COMMUNAUTE DE COMMUNES NESTE BAROUSSE

**Objet**: consultation aux personnes publiques associées - Projet de PLUi de la Communauté de communes Neste-Barousse

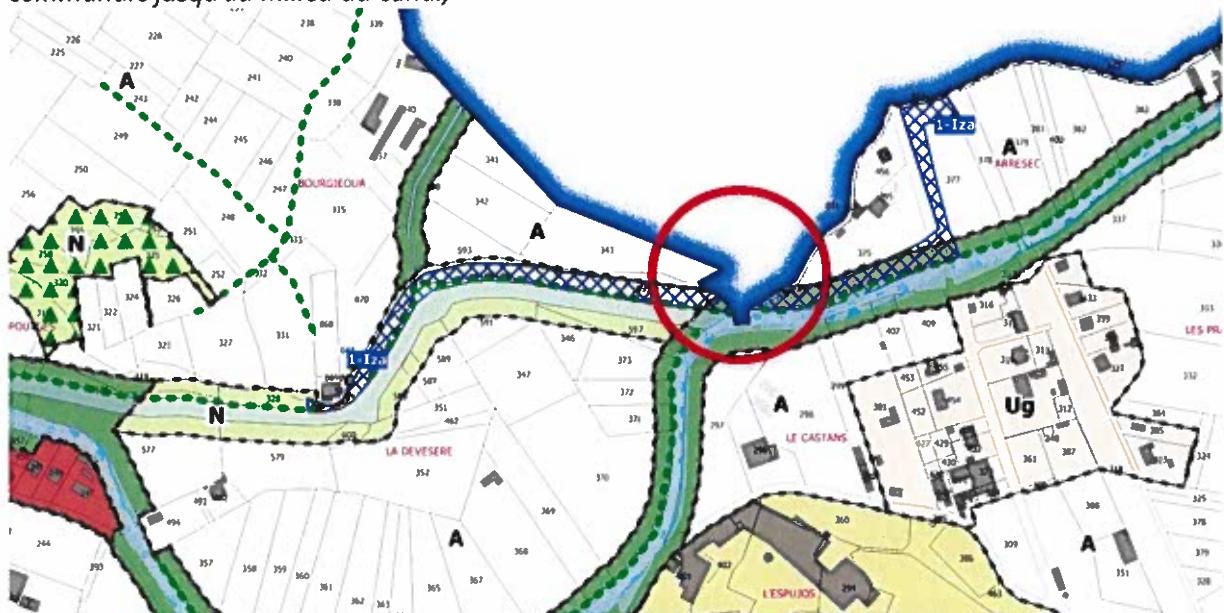
**1<sup>ère</sup> remarque** : concerne la commune de Loures-Barousse

Si la bande de réservation pour le futur système d'endiguement projeté du canal de l'Ourse apparaît bien sur la commune d'Izaourt (1-Iza), il manque une partie de la réservation sur la commune de Loures-Barousse, sur la parcelle 0390 ((voir ci-dessous entourée en rouge)

ci-dessus, bande réservée absente sur Lourdes-Barousse (et limite communale erronée à priori)  
 ci-dessous, bande réservée présente sur Izaourt (hors inclusion de la parcelle 0390, notons la limite communale jusqu'au milieu du canal)

##### Liste des emplacements réservés

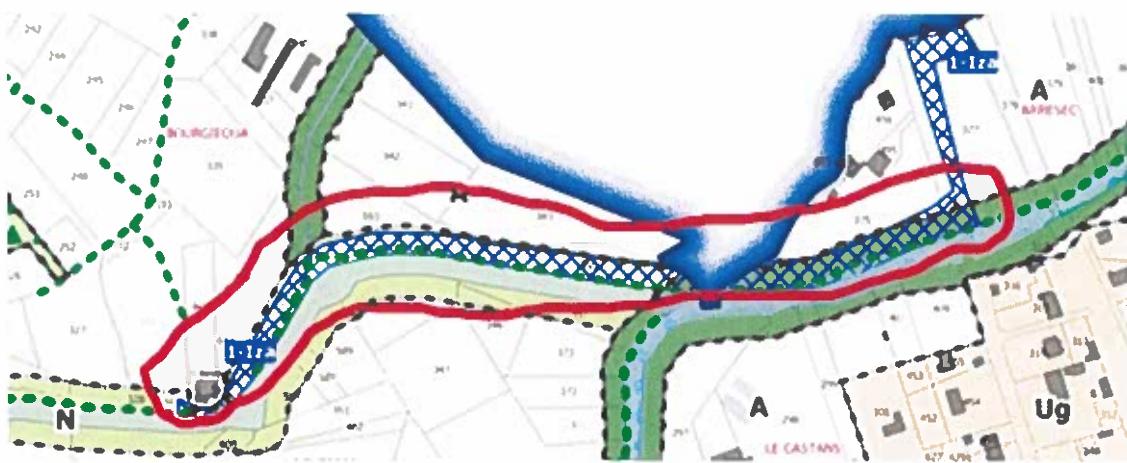
**2<sup>ème</sup> remarque** : concerne les communes d'Izaourt et de Loures-Barousse

Tout le long de la bande réservée 1-Iza mentionnée ci-dessus, apparaissent des éléments de paysage à préserver au titre de l'article L151-23 du CU. Toutefois, la préservation de la végétation, notamment des arbres et éléments racinaires est incompatible avec la gestion de l'ouvrage sur les aspects de sécurité et de maintien de la cohésion géotechnique de l'ouvrage. Ainsi, le plan de gestion du système d'endiguement prévoit la suppression de la végétation arborée.

Aussi, nous requérons la suppression de cette lignée en vert concernée, le long de l'ouvrage projeté. (Voir ci-dessous entourée en rouge)
